# „ჯორჯიან უოთერ ენდ ფაუერი“

ხრამის პირველი აწევის (მარნეულის) სატუმბოს ტერიტორია

ობიექტებისა და სამუშაო უბნების ჯანმრთელობისა და უსაფრთხოების  
პირობების შეფასება და გაუმჯობესების  
ღონისძიებების დაგეგმვა

16.09.2025წ

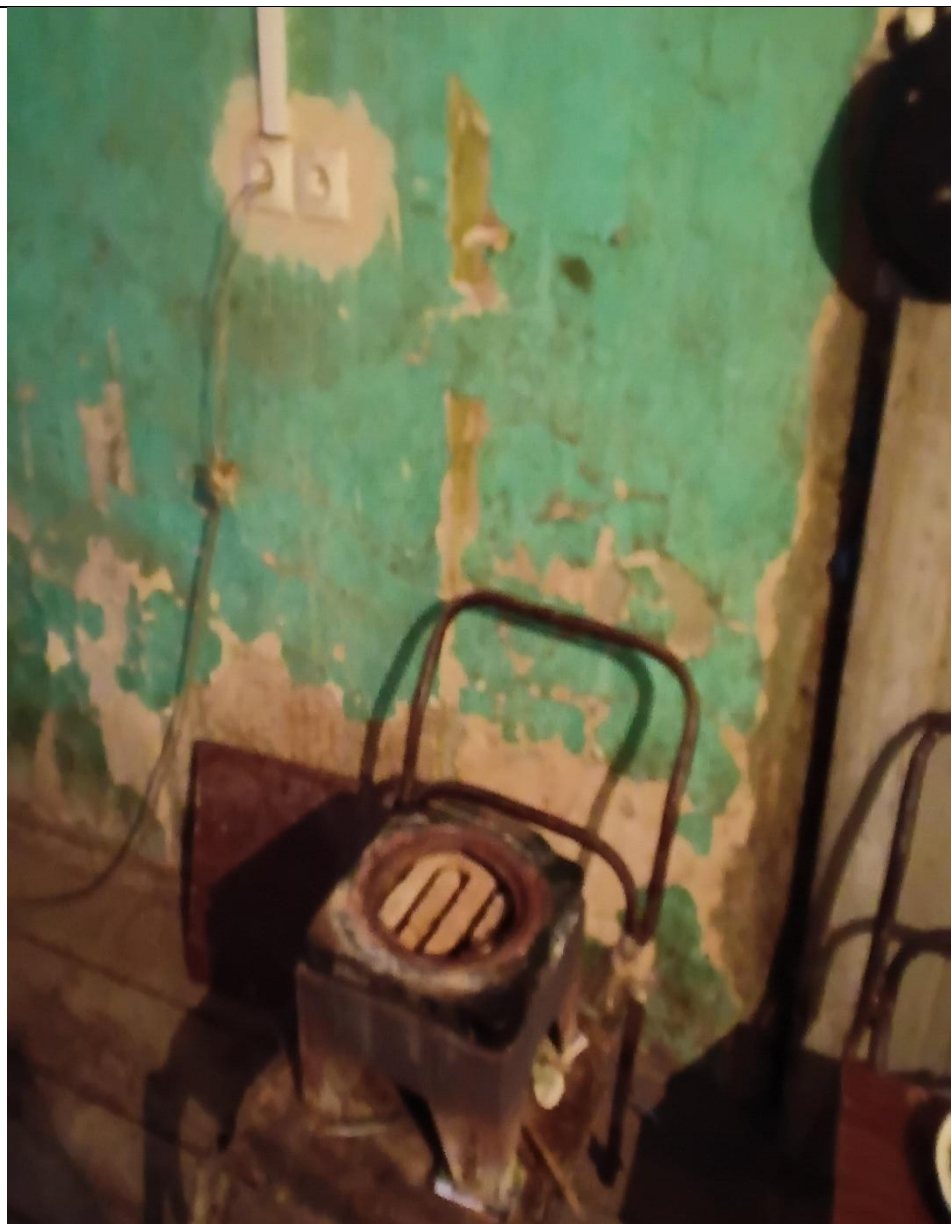
დასაქმებულის სამუშაო  
სივრცე შეუსაბამოა  
ერგონომიული  
ფაქტორის  
გათვალისწინებით

კეთილმოწყობის  
დასაქმებულის სივრცე  
სტანდარტის  
შესაბამისად, საჭიროებს  
რემონტს
